改善箇所説明図

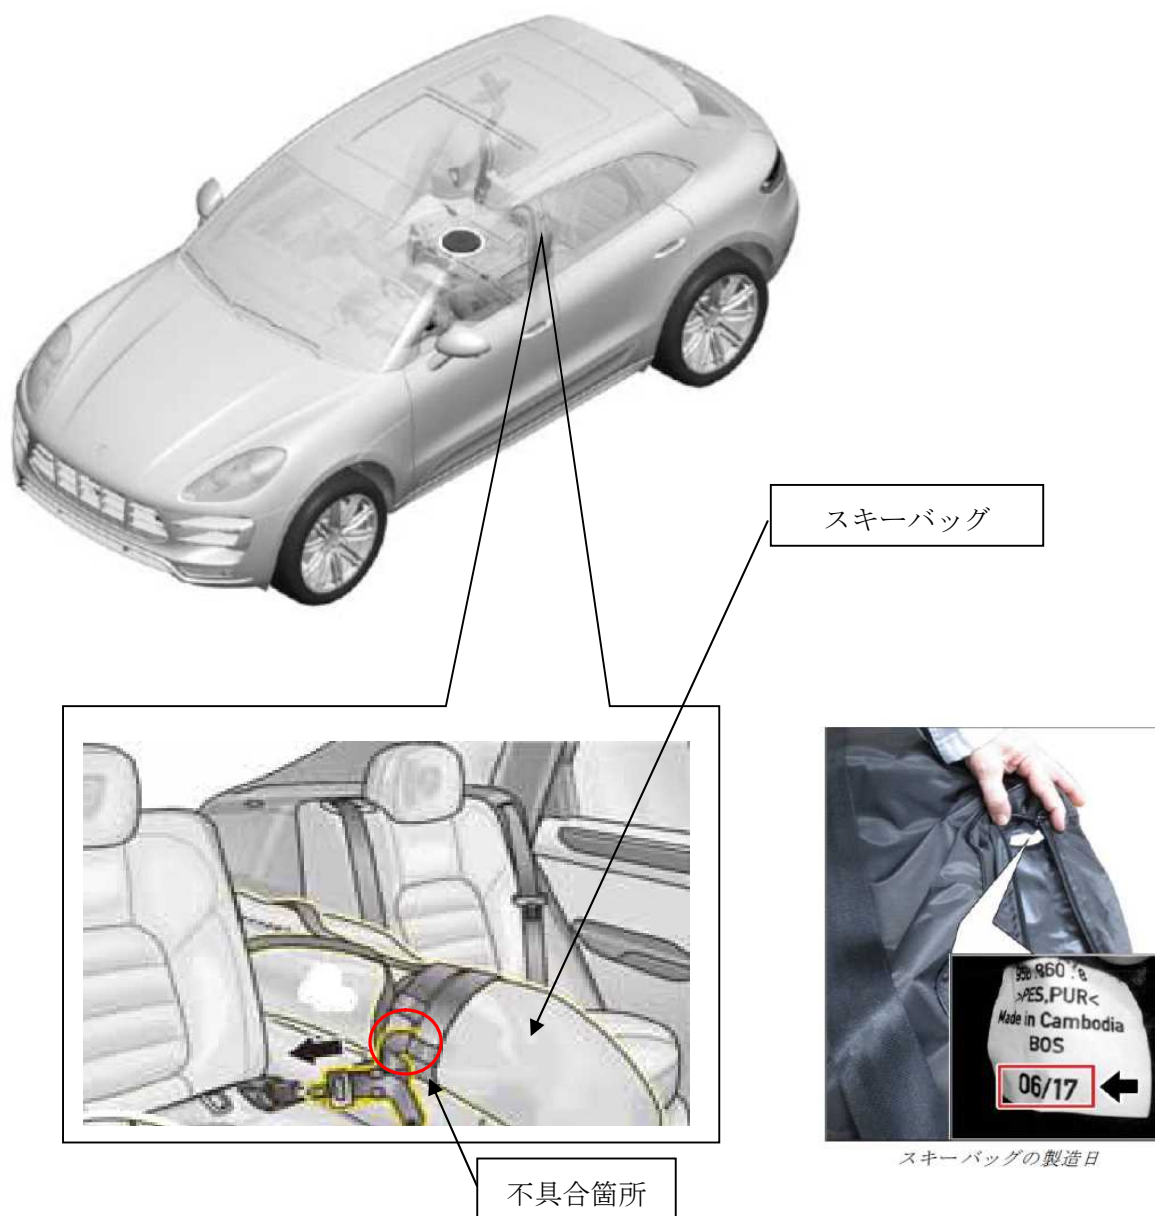
基準不適合発生箇所

オプション設定のスキーバッグにおいて、同バッグをシートベルトバックルに固定するためのベルトの縫製が不適切なため、ベルトの引っ張り強度が不足し、事故等の際に同バッグが所定の位置に保持できなくなり、乗員の安全な乗車を確保出来なくなるおそれがある。

改善措置の内容

全車両、スキーバッグの製作年月を確認し、対象の製作年月の場合は同バッグを良品に交換する。
